シヤシ

変更項目のみ記載、記載なき項目は、
'91-9 新型車解説書および整備解説書
を参照下さい。

■ 主要変更点

ユニバーサルジョイントとコラムASSY, ギヤボックスASSYの噛合について (ユニバーサルジョイント変更による)

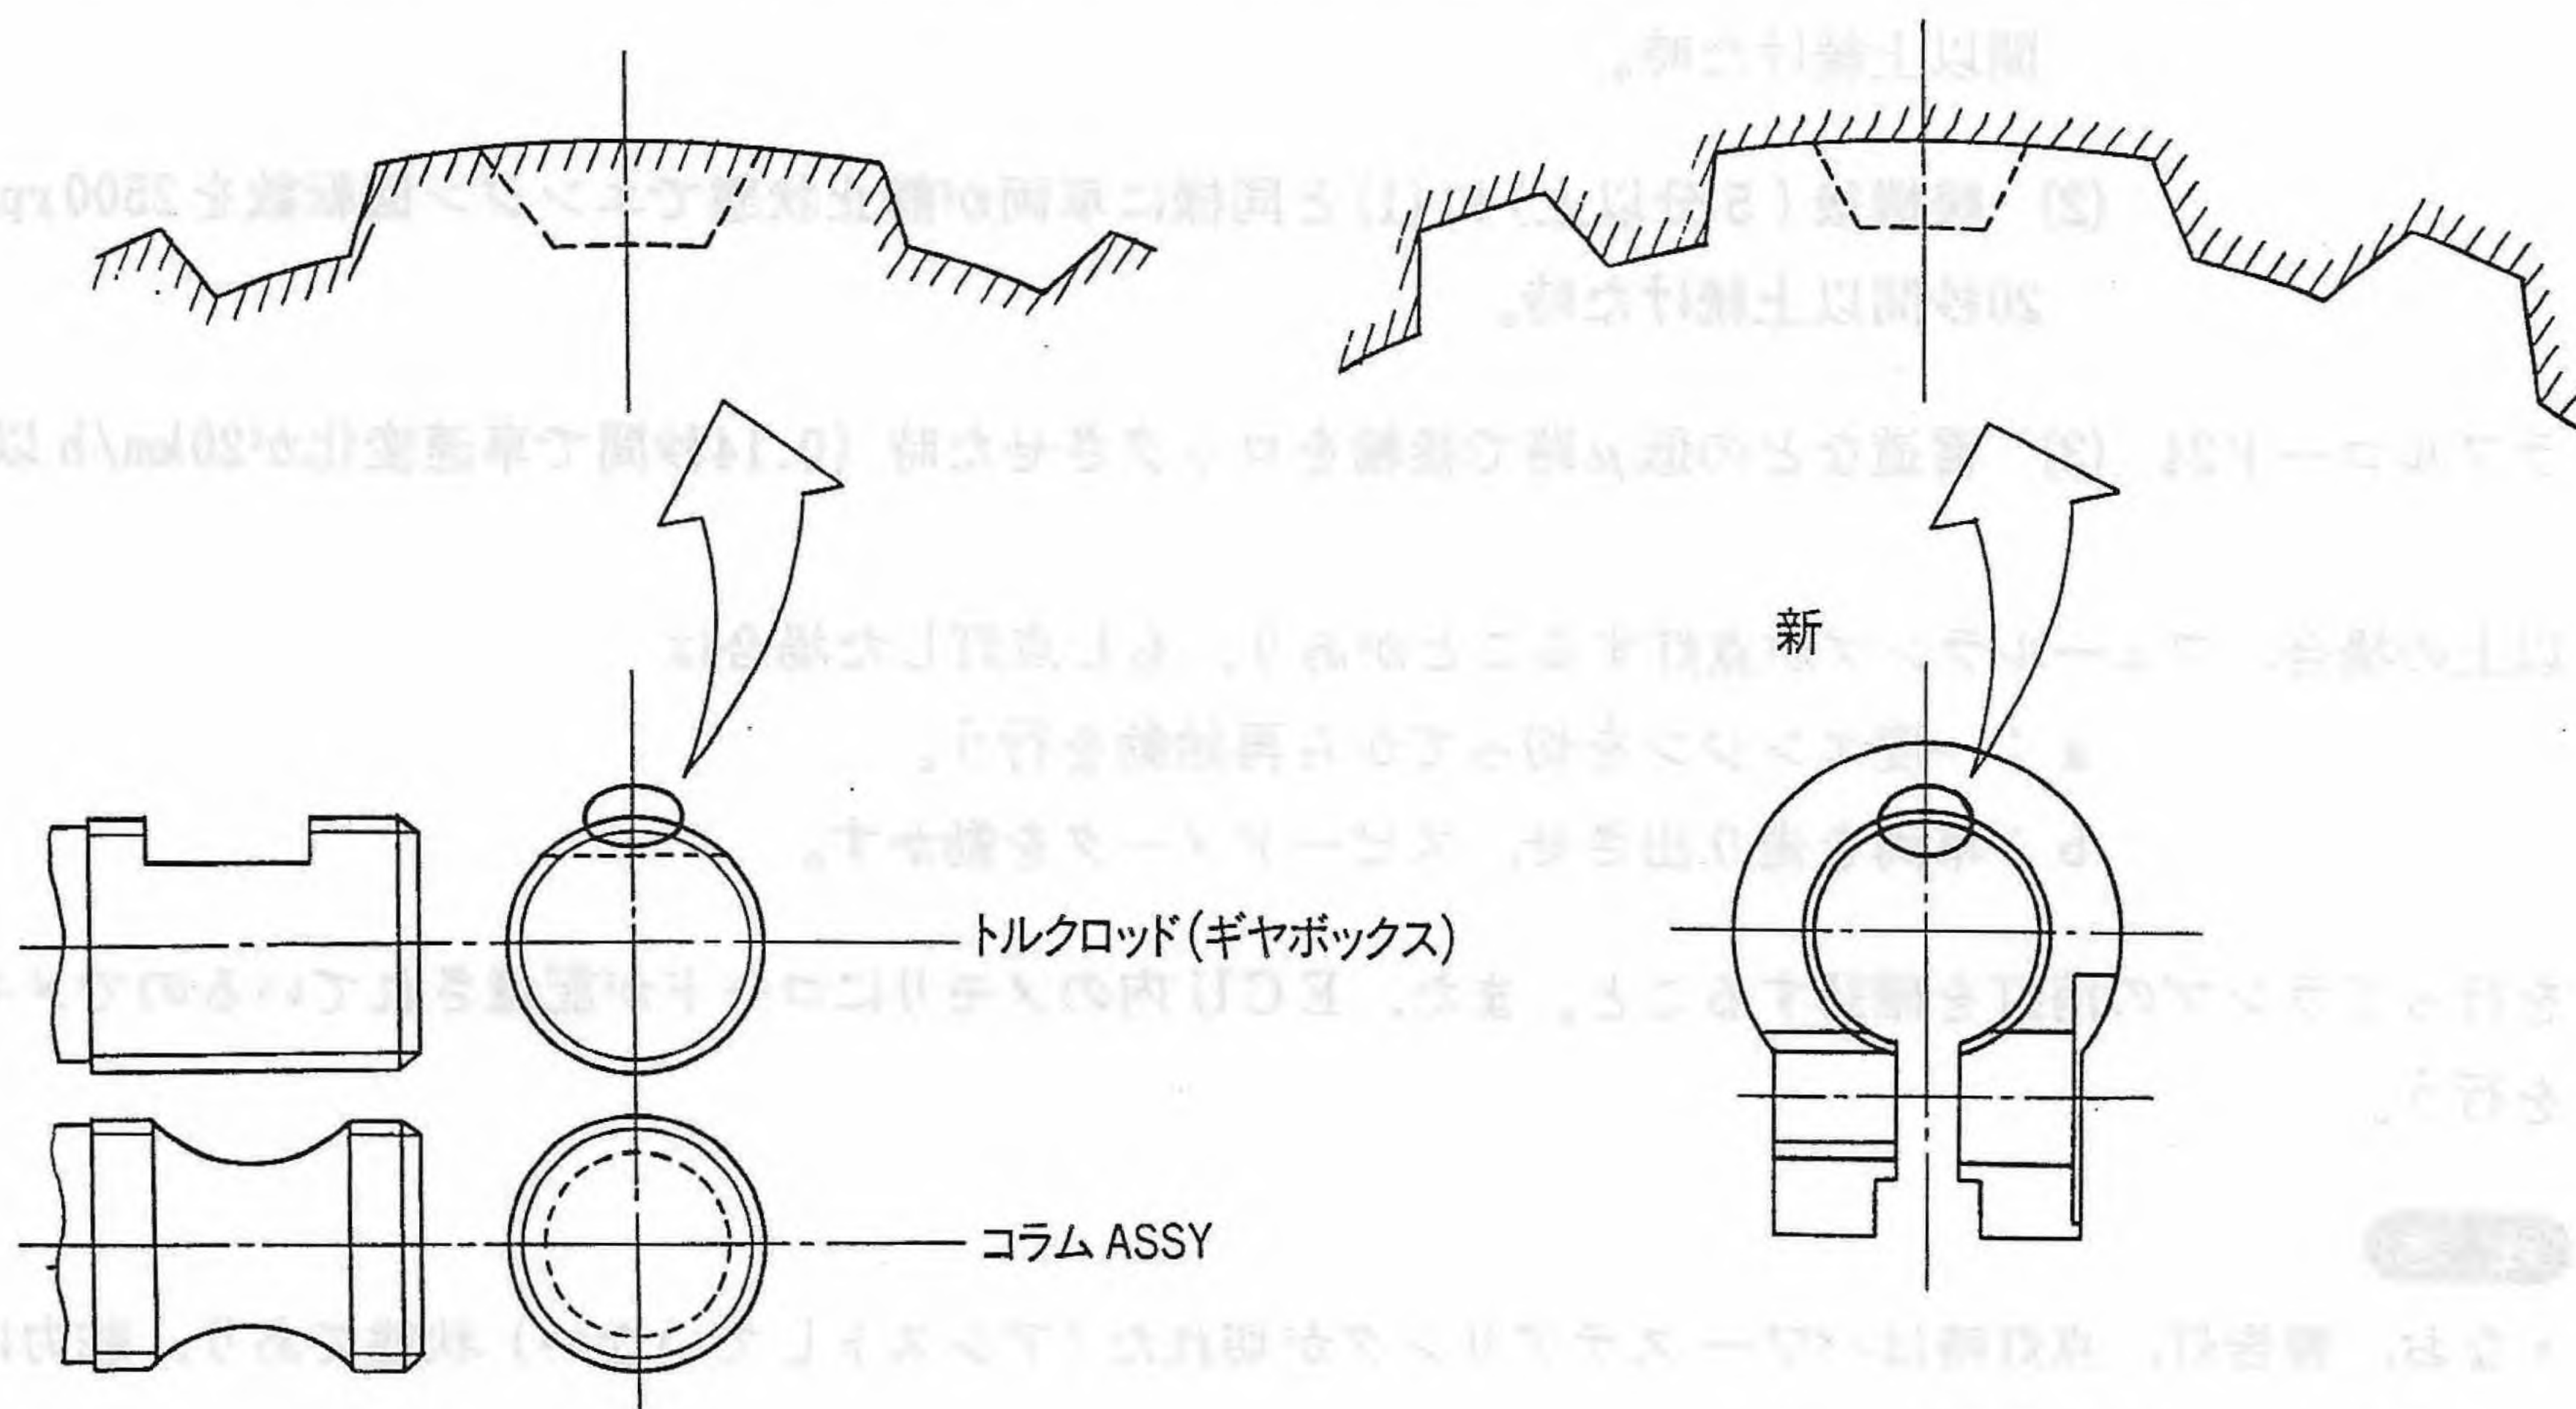
変更部品一覧表の中の△印は上図の欠谷 (歯) となる。

それぞれのシャフトとユニバーサルジョイントは同じ名称 (イ, ロ……) 同志の欠谷 (歯) で嵌合させる。

これを守らない場合, 以下の不具合が生じる。

- a. 組み付かない。
- b. 組み付いても, ピンチボルトが挿入出来ない。

なお, 新旧の互換性はありませんので注意して下さい。

フロント ディスク ブレーキ

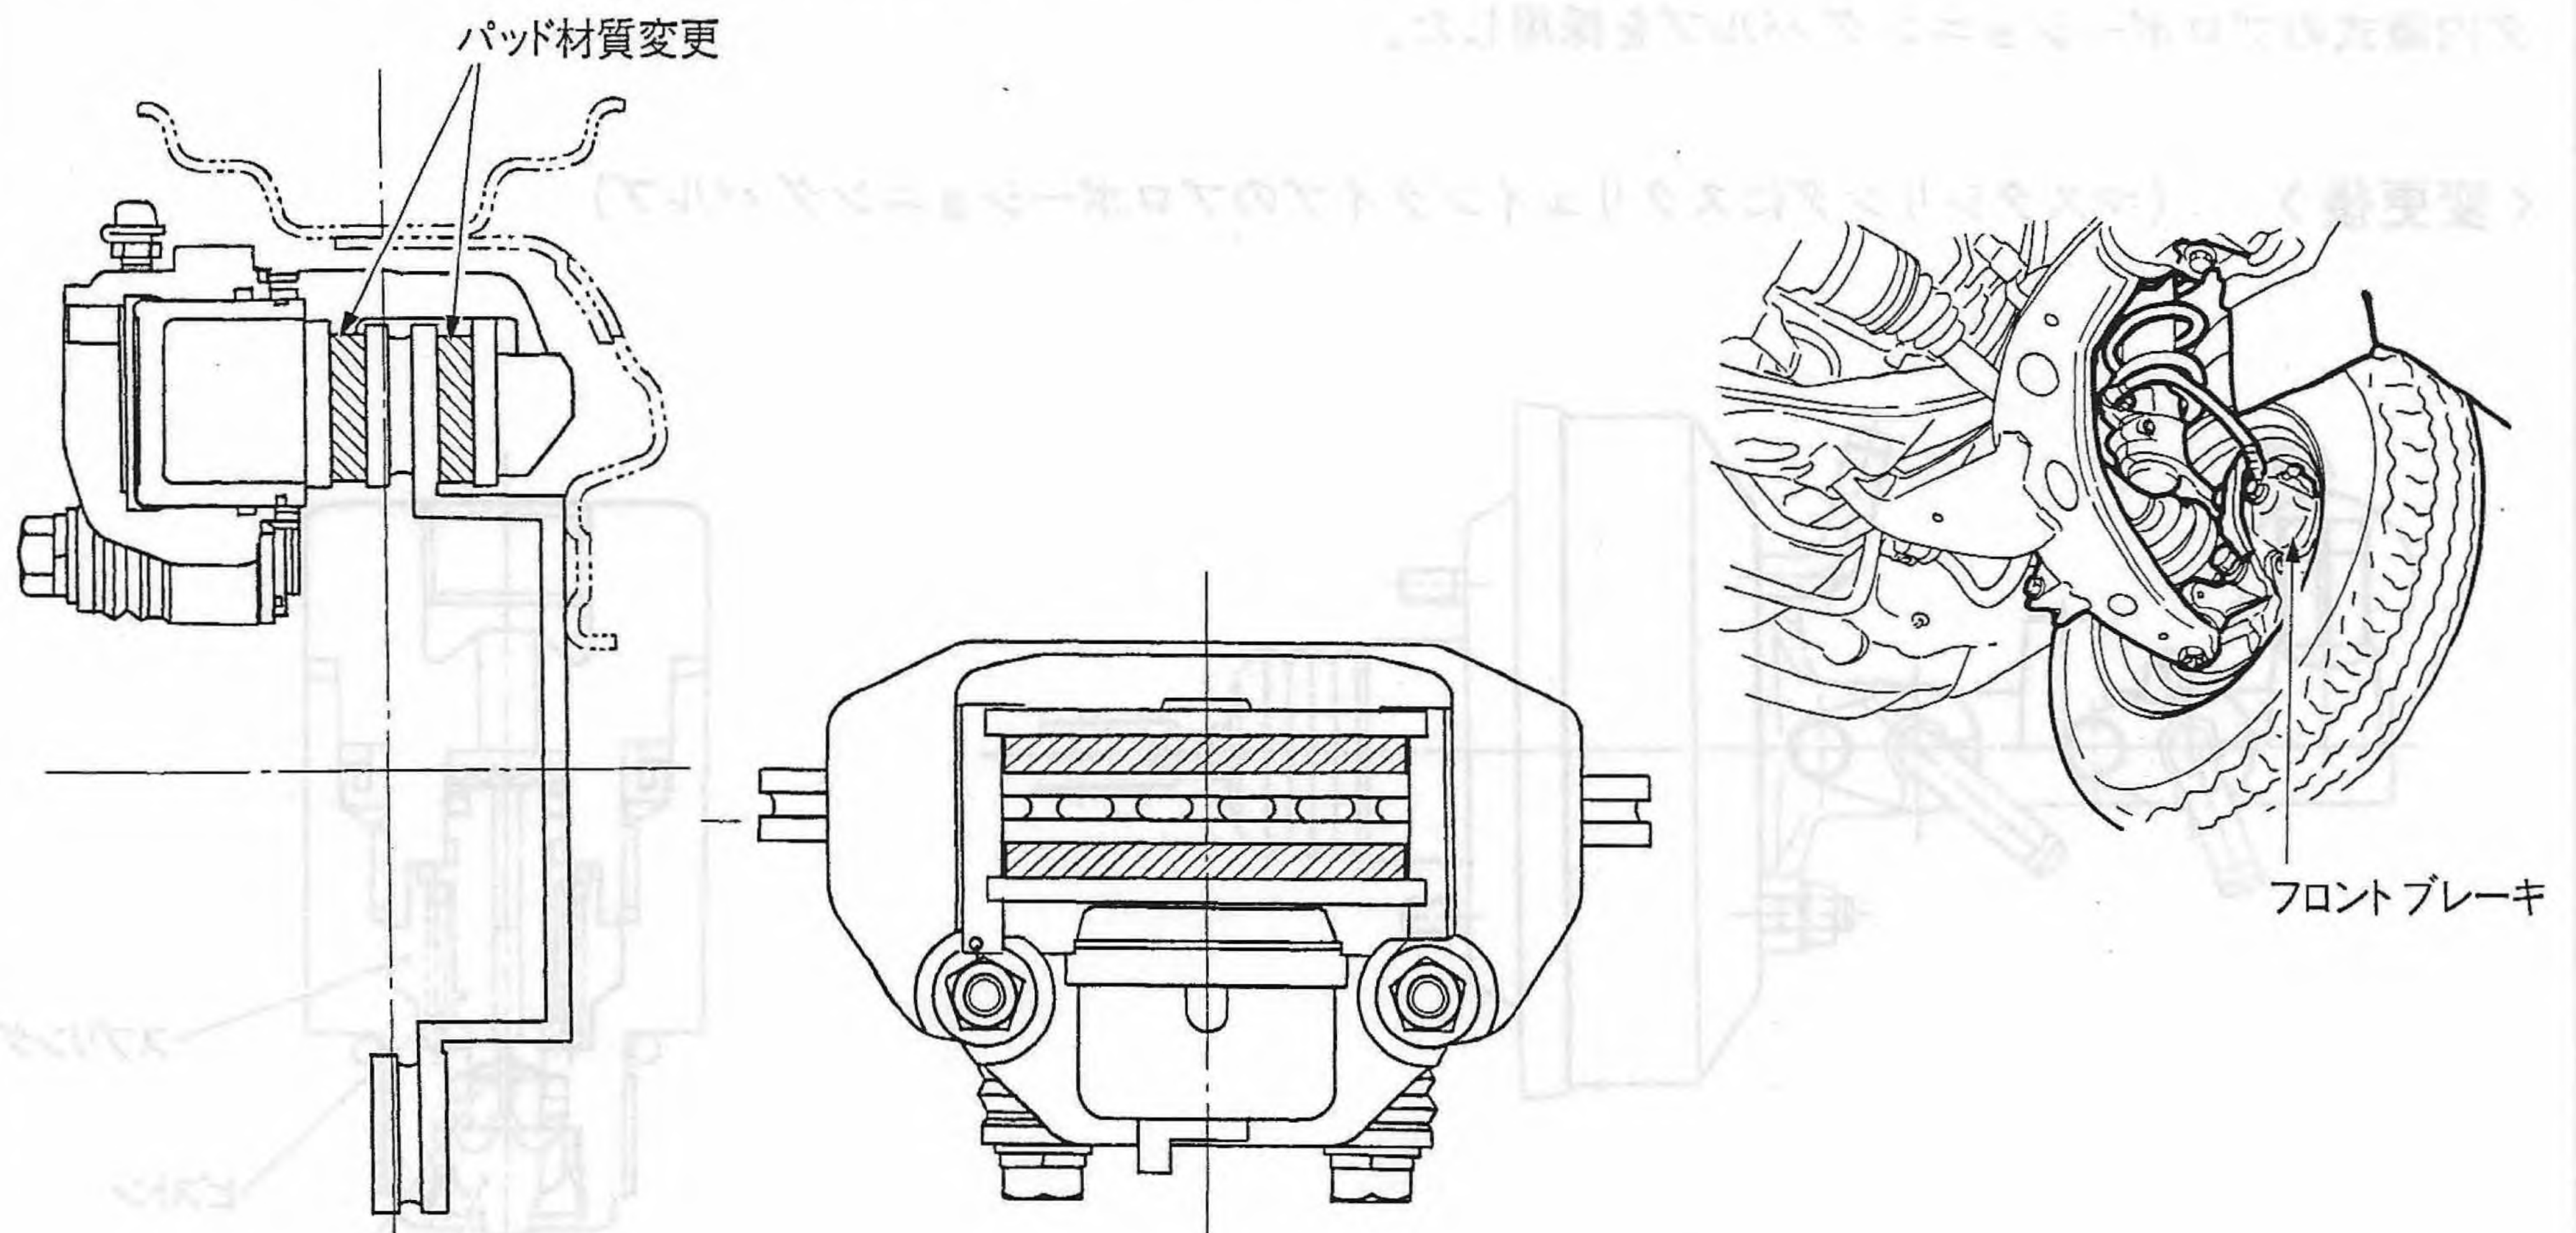
- 性能向上のためフロント ブレーキ材質をレジン・モールドに変更。(全車)

マスタ シリンダ

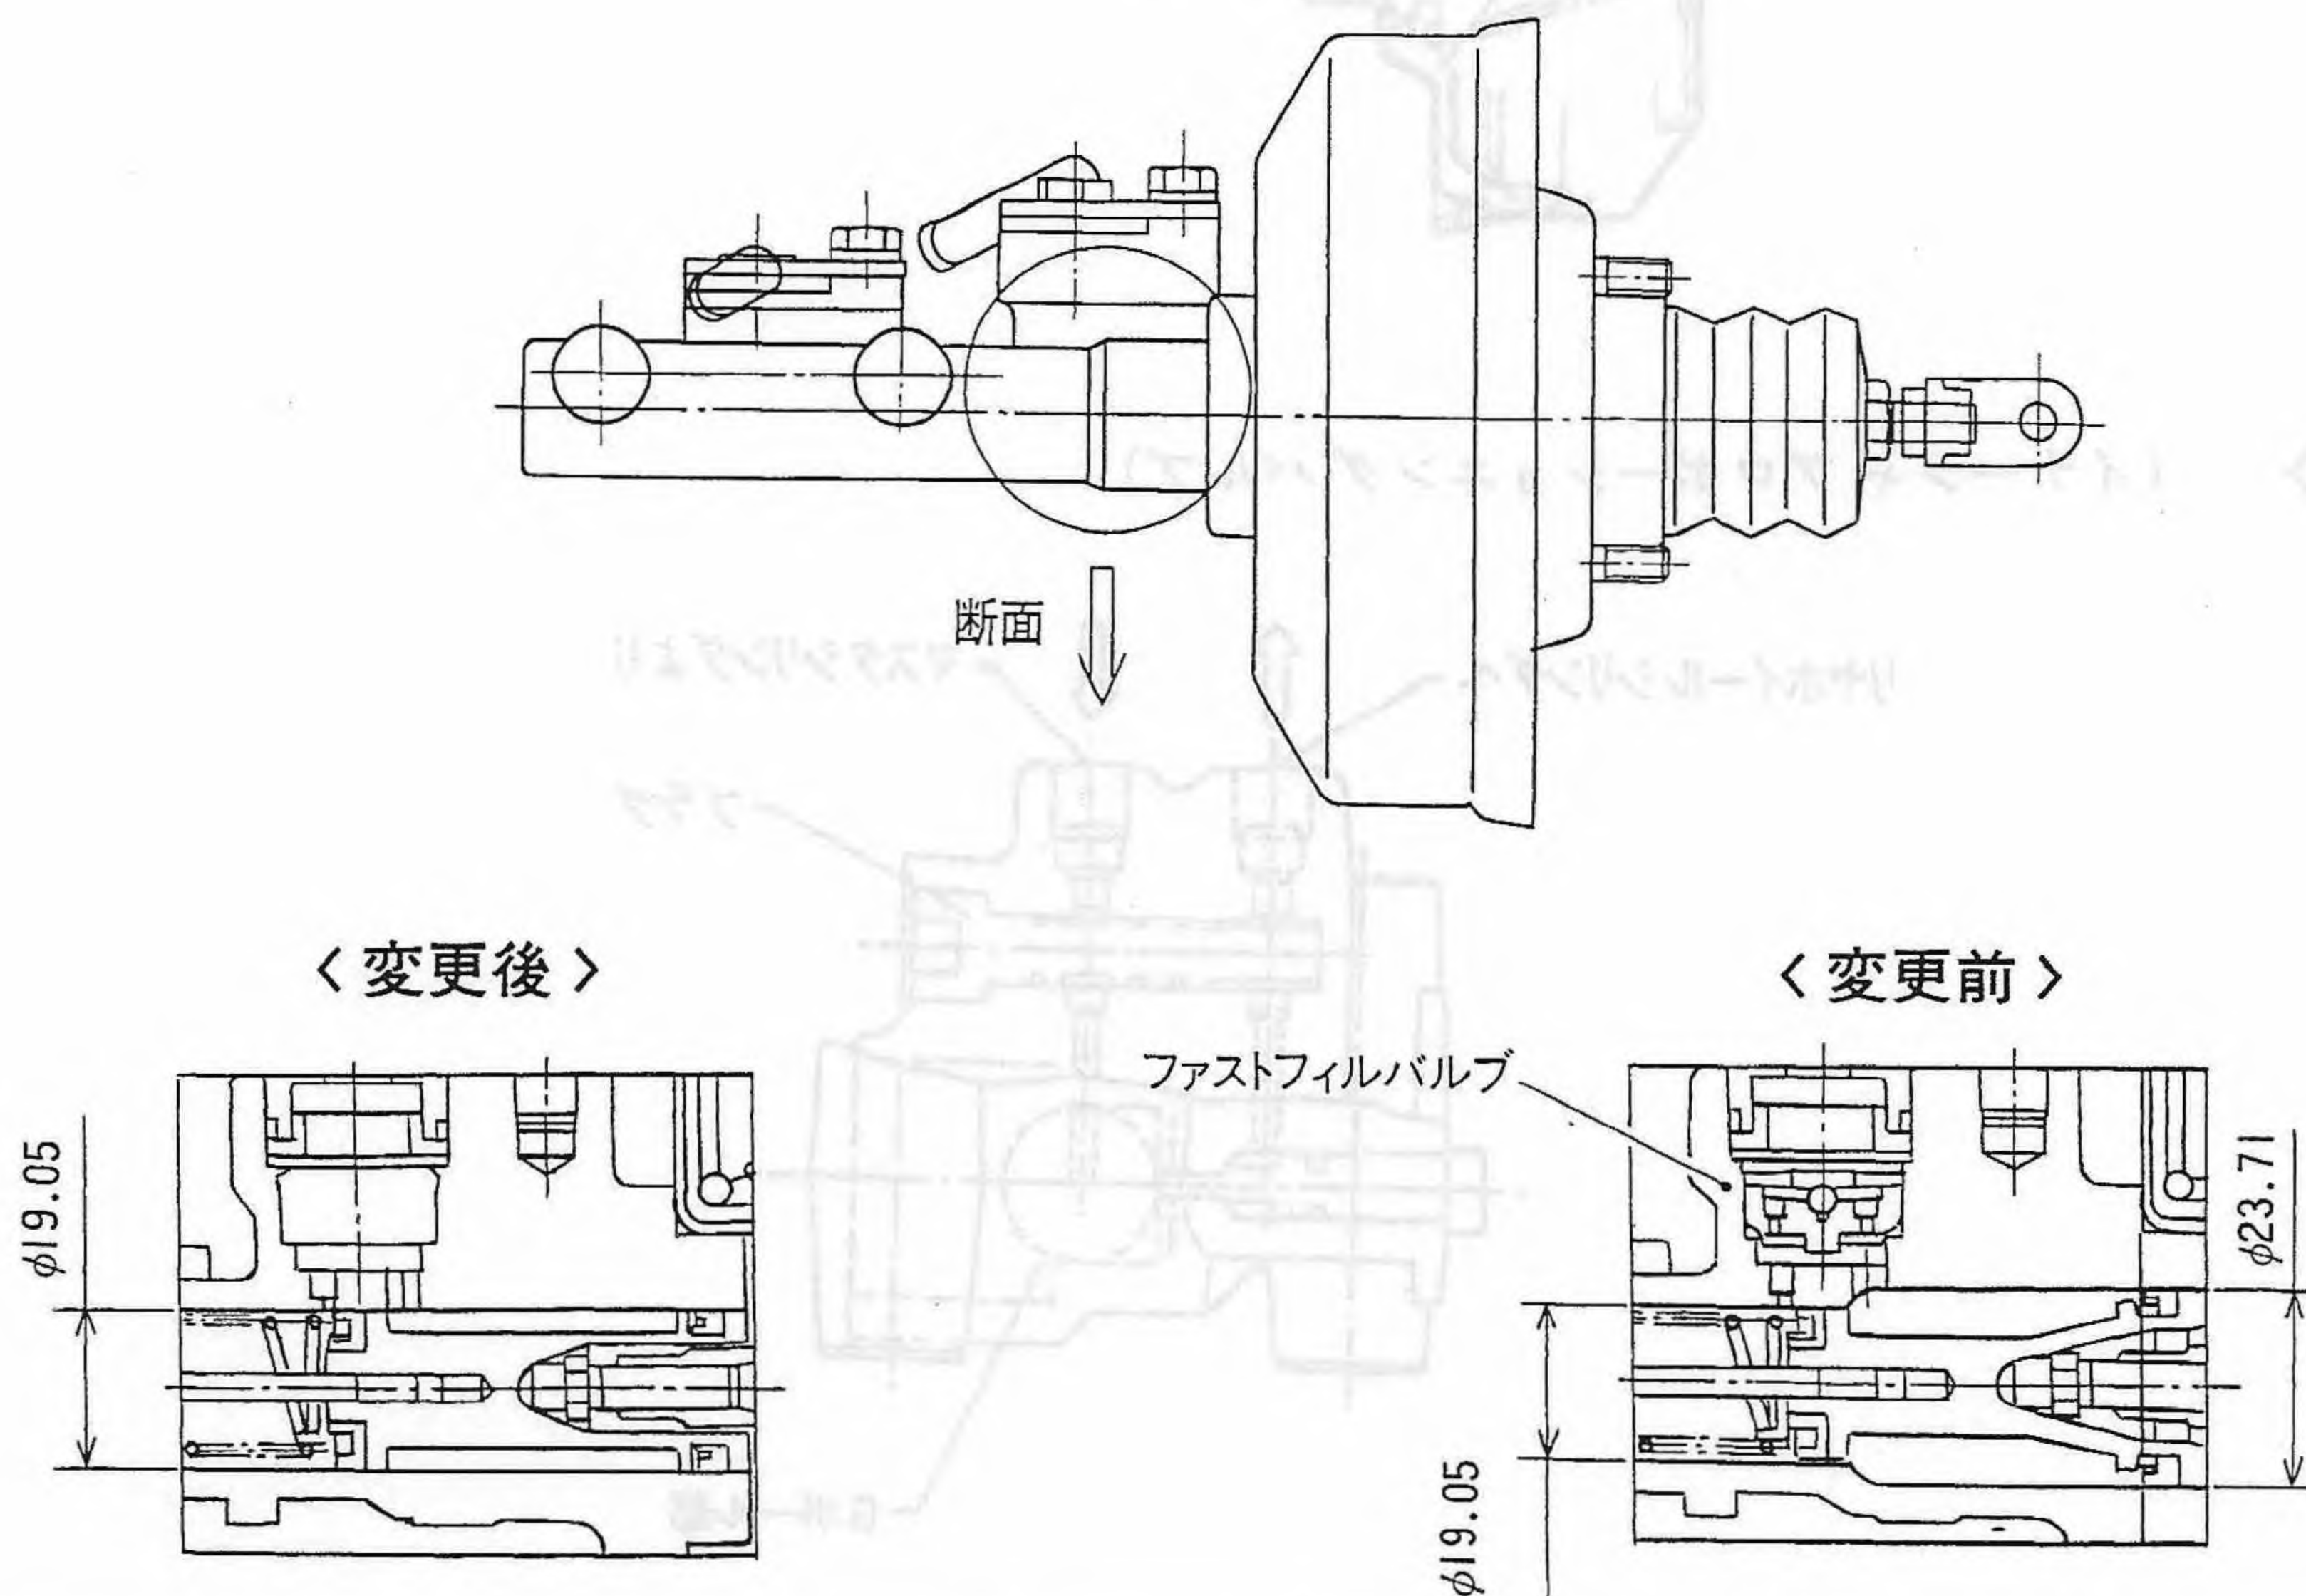
- フロント ブレーキの性能向上によりマスタシリンダをストレートボアに変更。(全車)
